会 議 録

会議の名称		史跡平沢官衙遺跡再整備懇話会（第1回）		
開催日時		令和3年(2021年)8月27日 開会 14:40 閉会 16:30		
開催場所		つくば市役所3階 302会議室		
事務局（担当課）		教育局文化財課		
出席者	委員	田中裕、黒田乃生、海野聡、三谷芳幸(以上オンライン)		
		柳原茂男		
	その他	岩井浩介（文化庁文化資源活用課）、栗原悠（文化庁文化資源活用課）、舟橋理（茨城県教育庁文化課） 中田英史、窪田美穂子（有限会社ウッドサークル）		
	事務局	石橋文化財課長、広瀬同課係長、山本同主務、久保田同主事		
公開・非公開の別		<input checked="" type="checkbox"/> 公開 <input type="checkbox"/> 非公開 <input type="checkbox"/> 一部公開	傍聴者数	0人
非公開の場合はその理由				
議題		<p>(1) 再整備の方針について(資料1)</p> <p>(2) 市が実施した来場者アンケートの結果報告について(資料2)</p> <p>(3) 史跡の現状確認調査の結果報告について(資料3)</p> <p>(4) (3)に基づく修繕内容の提案について(資料3)</p>		
会議録署名人			確定年月日	年 月 日
会 議 次 第	1 開会			
	2 挨拶			
	3 議事			
	4 閉会

史跡平沢官衙遺跡再整備懇話会 第1回会議

- (1) 再整備の方針について（資料1）
- (2) 市が実施した来場者アンケートの結果報告について（資料2）
- (3) 史跡の現状確認調査の結果報告について（資料3）
- (4) (3)に基づく修繕内容の提案について（資料3）

防鳥ネット敷設模式図

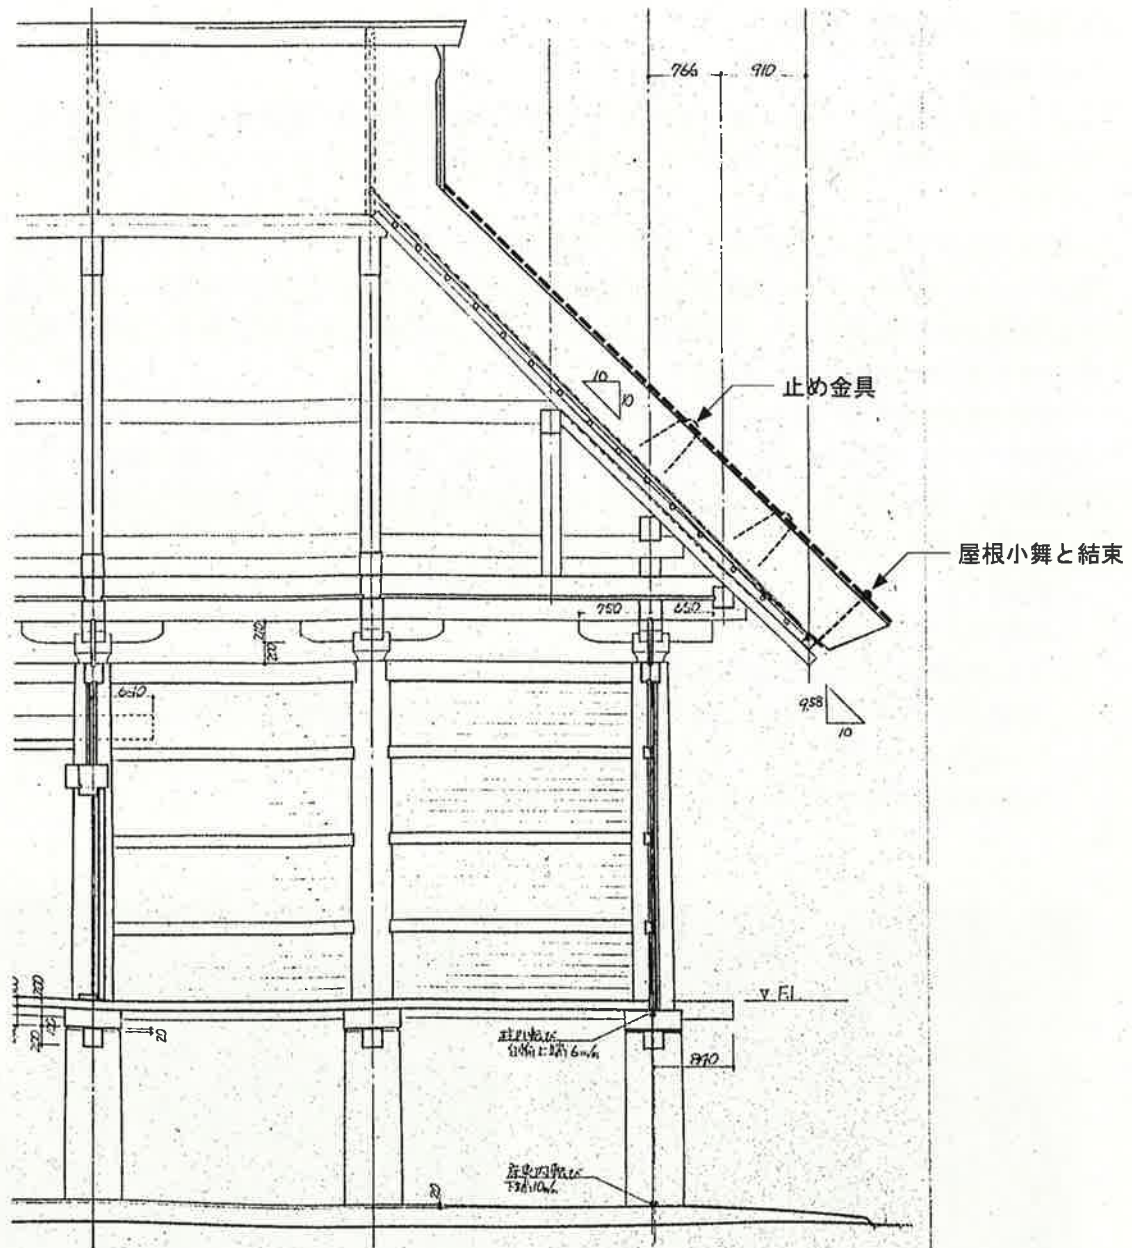
に可能であれば防腐剤などで素材感を活かしながら長持ちさせる方法があれば検討していく、この辺りの方向性は問題ないかと思っています。後は、鳥除けの方法なども、茅にネットをかけたり、屋根の下を網で覆ったり、いくつかの選択肢があるので検討が必要かと思っています。階段については事務局としてのすり合わせはありませんが、アルミでいたしかたないと個人的には思います。おおむね、イメージは伝わったでしょうか。

営巣については専門業者に駆除を依頼することも検討されるが、飛来する鳥に対しては屋根面に防鳥ネットを張り、鳥の啄みによる茅の持ち出しを防ぐことを検討する。

景観上の影響について、事例では遠景ではほとんどネットが見えないと思われ、この土倉では屋根面の見えるのはある程度遠景である。一方、近景では軒部分を見上げることとなるので、ネットが目立つ恐れがある。

この整備では、屋根面のみネットを張り、軒部分には張らないことを計画する。

階段設置イメージ (校倉・板倉 上：正面・下：側面) (S=1/100)

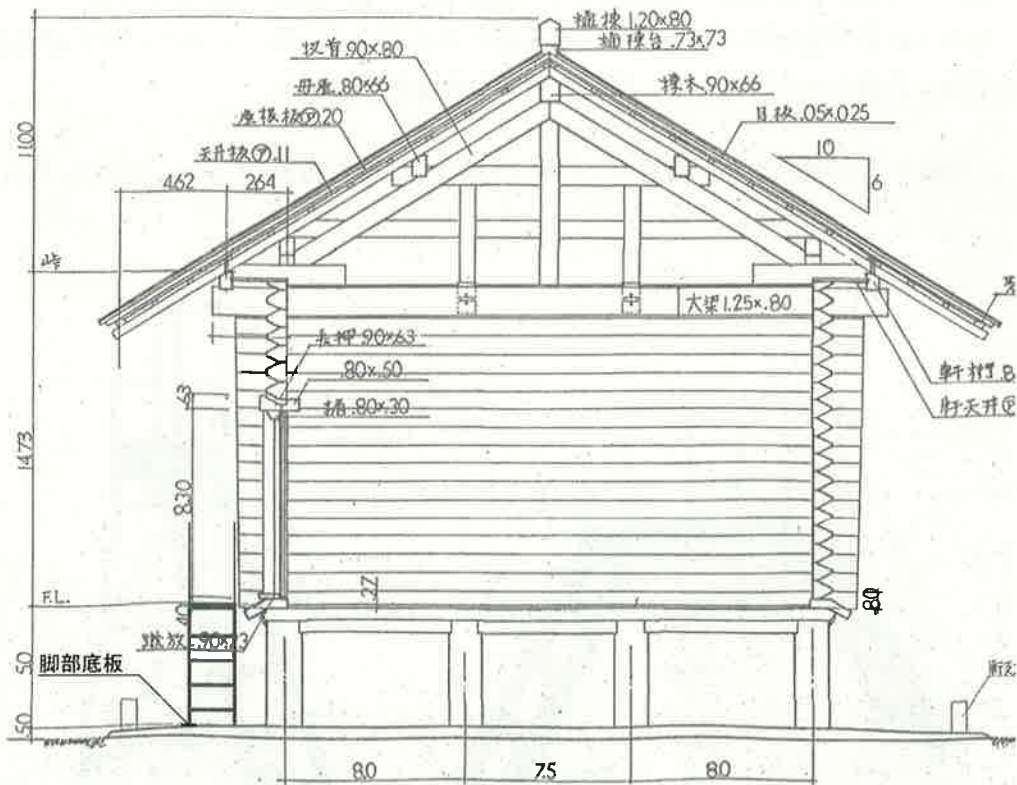
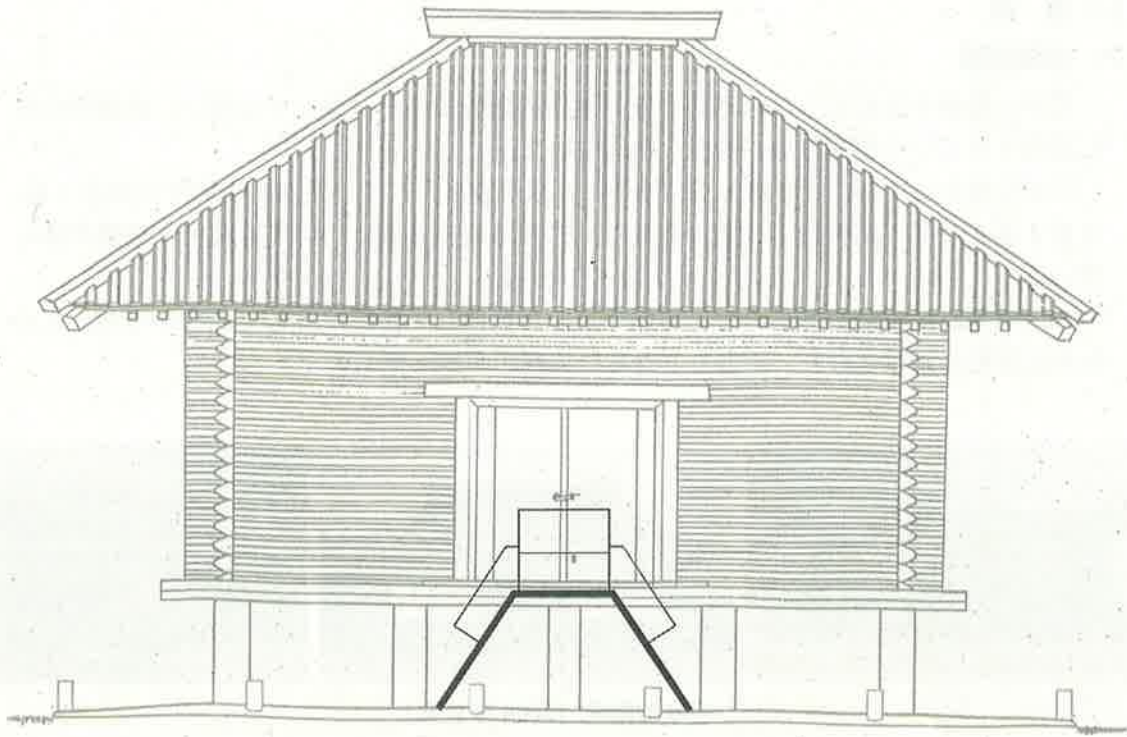
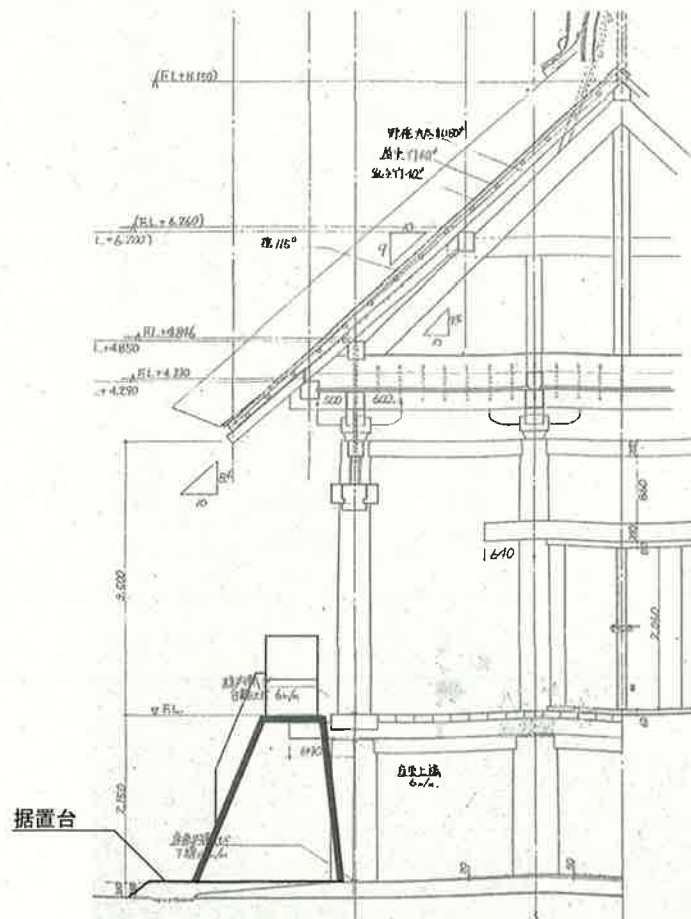
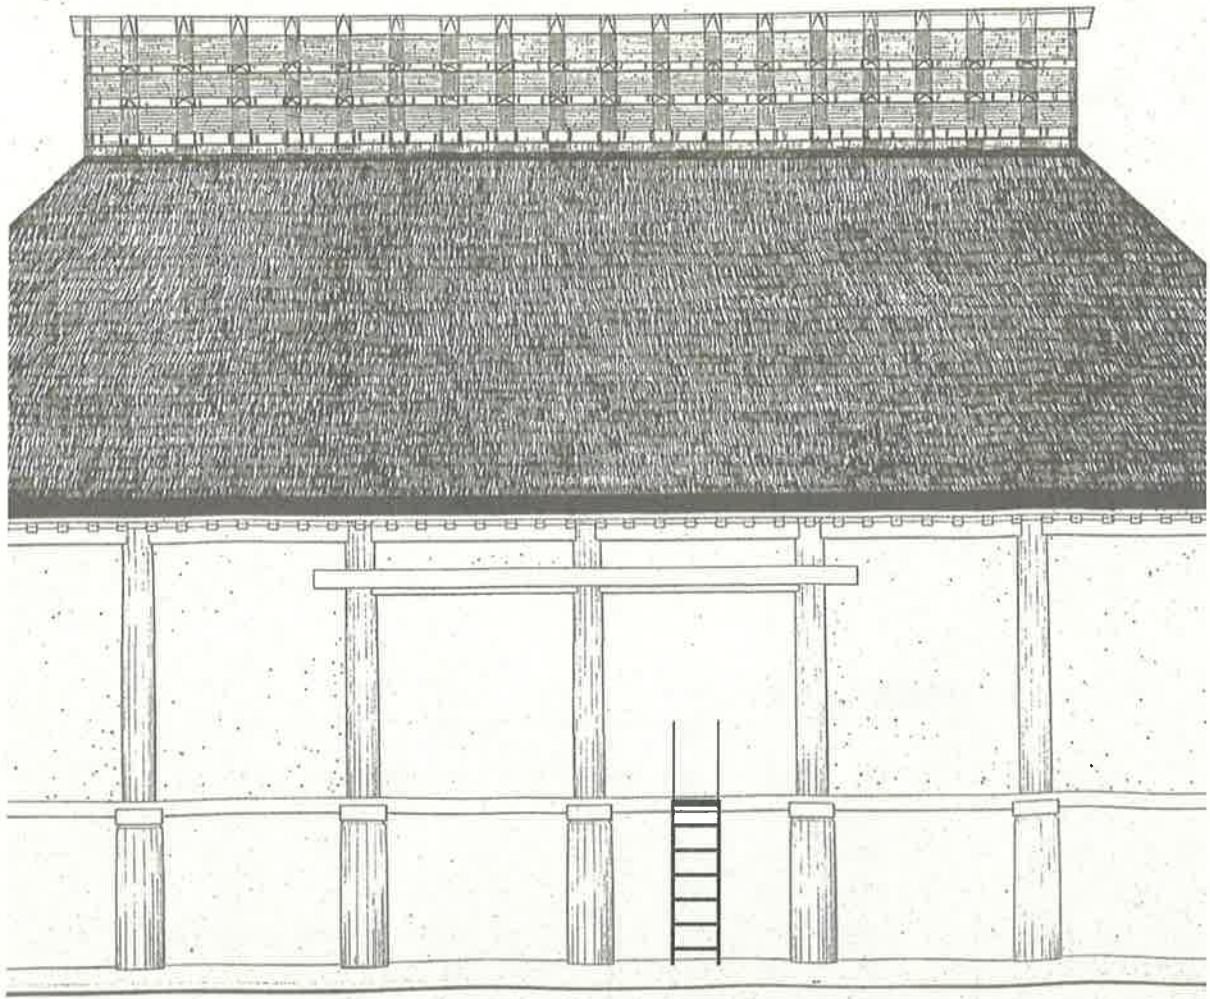
階段	4基のうち2基が腐朽し撤去。	丈夫で軽量のアルミ製階段を製作。手摺付き、踏み面の広いもの。景観に配慮し塗装。	・階段をミニマムな良いデザインにすることを希望します。個人的な意見ですが、色は茶色よりは濃いグレー、黒などのほうが良いと思います（黒田）。	・折畳ができる既製品に手すりなどを追加する。 ・階段収納場所を史跡内にする場合は、史跡北東付近で、追加して検討
柱位置表示	束柱表示	・当初表示材は腐朽・遺失し、竹材で代用 ・一部にボルトの傾き、ぐらつきなどあり	当初の形状・色調を踏襲しつつ、耐久性・対候性を重視し、腐朽しない材質のもので製作・設置。鋼管柱・塗装、合成木材、FRPを提案。基礎コンクリート・ボルトは極力使用。	・視覚情報として、①柱と柱の位置関係（柱間距離）、②柱の太さ、③柱掘方の形状、④建物の範囲があるとよい。建物範囲を舗装し柱を立てる、もしくは柱を立てずに、舗装表示で柱穴を示す。舗装の色でⅡ期の建物とⅢ期の建物を区別（三谷）。 ・素材は、太さが重要で、木材に見える必要なし（三谷）。 ・柱位置の遺構表示は遺跡整備において、復元建物と並ぶ重要な項目。発掘調査と近似する太さで表示することで、遺構の情報を齟齬なく伝達する（海野）。 ・発掘調査にもとづく柱径の大きさが分かるような表示としたうえで、変更したほうが良い（近年の例では擬木による弥勒寺官衙遺跡の正倉以降の表示事例有。）柱の高さ次第では腰掛けるベンチなどにも使用可能（海野）。 ・舗装による違いで柱穴表示も可能だが、半立体復元は有効な手段のひとつ。いっぽうで、建物の軒内程度の大きさを芝生の表現などを変える方法あり（海野）。 ・ベンチが少ないという現状に鑑みて、イベント等の際にも使用できる椅子にしてしまうのはいかがでしょうか。丸太を切っただけの木の年輪などを表現したもので、小さい背もたれを付けるということで、単純さを回避するのも一案かと思えます。イメージとしては、柱を横からみると、頂部が横S字形に切られている形に見えるものですが、そうすると棒グラフなどに用いる省略記号に近くなります。太さは、そもそも上まである柱の存在感はまったく違うので、事実上即す必要はなく、位置さえ表示できればよいように思います（田中）。 ・柱表示そのものは反対ではありません。見せ方の工夫が必要だと思います（黒田）。 ・柱が立ち並ぶ様子を見せるのであれば、木材ではない方が良いと思います。ただ、FRPや合成木材などの「木材のにせもの」ではなく、異なる素材でデザイン性を高めた方が良いと思います。FRPを使う場合も木材のように見せる必要はないと思います（黒田）。 写真の北秋田市のものは高さがありますが、素材だけでなく、太さ、高さなどをよく検討して、「良いデザイン」にする工夫が必要です（黒田）。	・調査で確認した太さに近いもの（直径35cm）で表示 ・舗装による表示ではなく、従来通り立体的な表示を行う ・3期（高いほう）は、鋼管に塗装したもので、高さ1mほど。2期（低いほう）は、コンクリートビシャン仕上げで、高さ35cmほど。 ・校倉の軒支柱は、鋼管の塗装、高さ35cmとする。

再整備では、利用者の安全性と取扱いの容易さを重視して、丈夫で軽量の階段を新設する。

柱表示詳細図 (S=1/40)

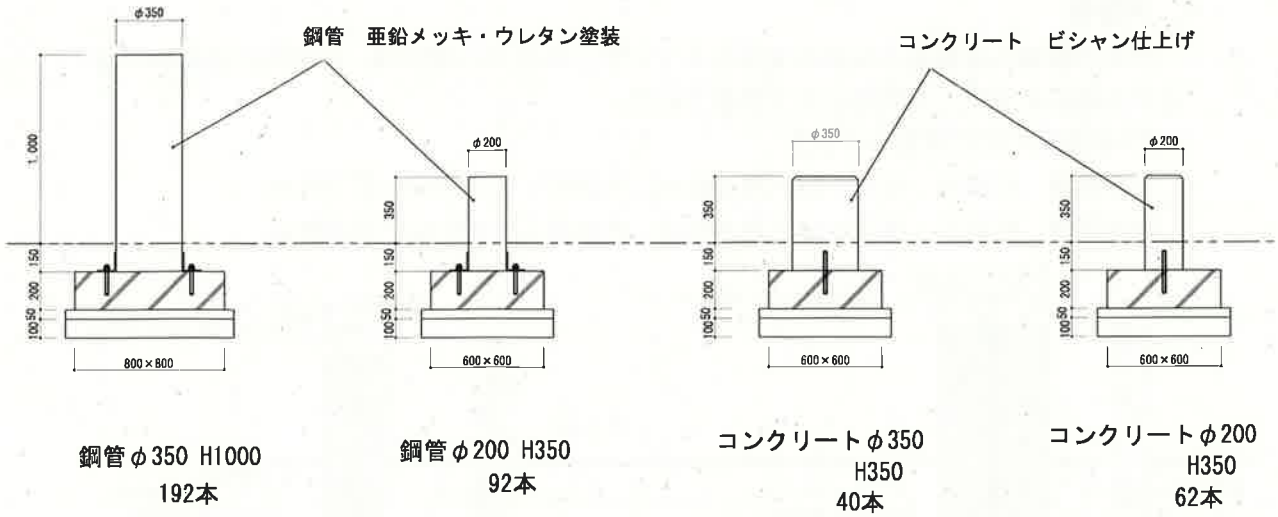
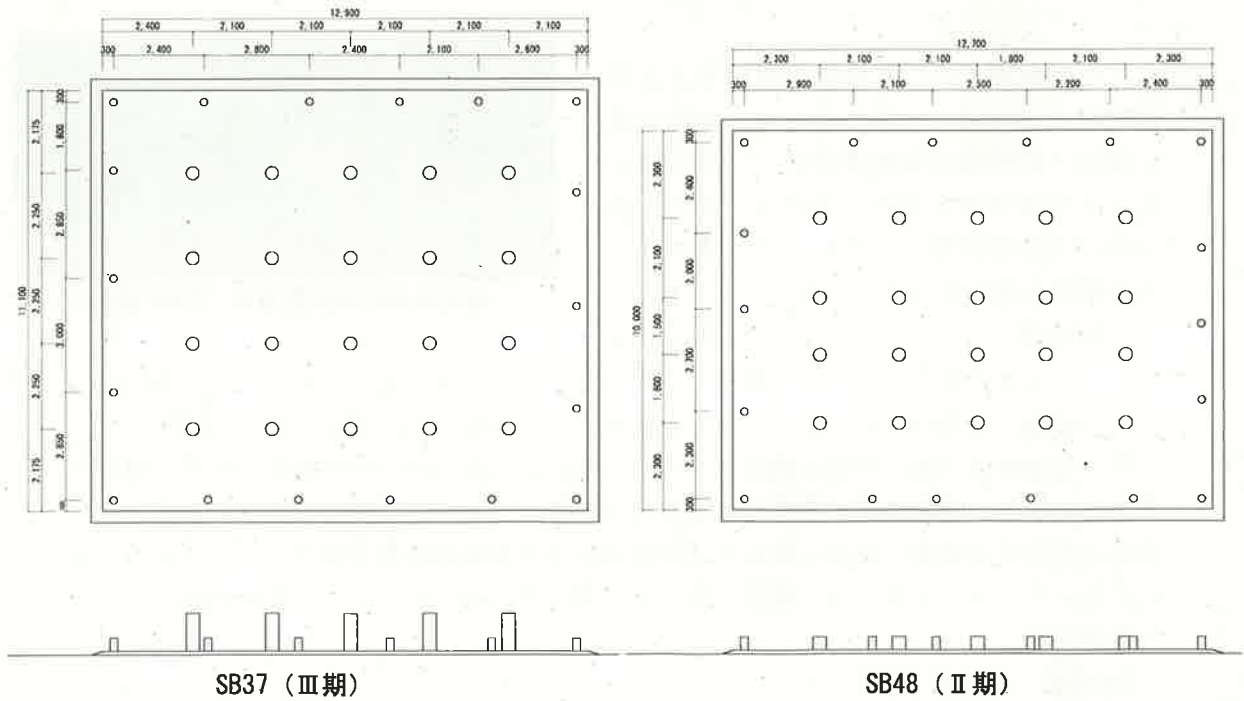
事務局：事務局のイメージと、それを踏まえたいくつかの検討すべき課題をお話しします。まず柱の位置表示については、現在のボルトなども活かしつつ、腐らない材質で復元というのが基本ではないかと考えています。ただ、黒田先生がおっしゃるように、柱表示の意義付けをどうするか、木材として見えなければならぬのかも検討課題で、それによって方法が変わってくる可能性もあります。正直、擬木などでもよいかと思っていましたが、今提案をいただいた中では合成木材が有力候補かと感じています。また、タマリユウですが、平面表示の軒下範囲の表示はなかなか正直砂利舗装してもそれを維持できないのではないかという点と、もともと軒下の表示をすることにどれだけ意義が大きいのか、それを考えると芝生として表現しないのも一つの方法かと思っています。解説板については、平面の解説板を一部補修しながら使うのはそのとおりでよろしいかと思っています。ただしですが、現在ホーローの解説板と遺構の説明板がありますが、その中間に何か説明するもの、例えば建物一群の平面表示を説明するものだったり、復元建物のブロックを説明するものだったりがあればもしかしたらよいかもかもしれません。説明板の仕組みをどう整理していくかは、検討課題として挙げておきたいと思います。園路は今の説明のとおりでいいかと思っています。

座員：先生方の意見と私も同じで、柱表示でこれは格好良い、というのを今まで見たことがありません。むしろ発掘した遺構の方が迫力ありますよね。この案を根底からひっくり返そうという意図は全くありませんが、いろんな場所で柱表示を見ても、全くイメージができないことがあります。ロマンを感じられなかったりしますので、検討の余地があれば、よいかと思います。柱を立てるとなると、先程のように「何でその高さにしたのか」とか「この太さはどうか」という話になってしまいます。そういうことが生じるのであれば、いっそのこと平面表示にするとか、建物の大きさも別の形で表示できると思います。なので、そこをもう少し工夫する余地は、ないのでしょうか。

【再整備の柱表示寸法】

Ⅱ期遺構 柱表示：径 350 mm・高 350 mm、外周柱：径 350 mm・高 350 mm
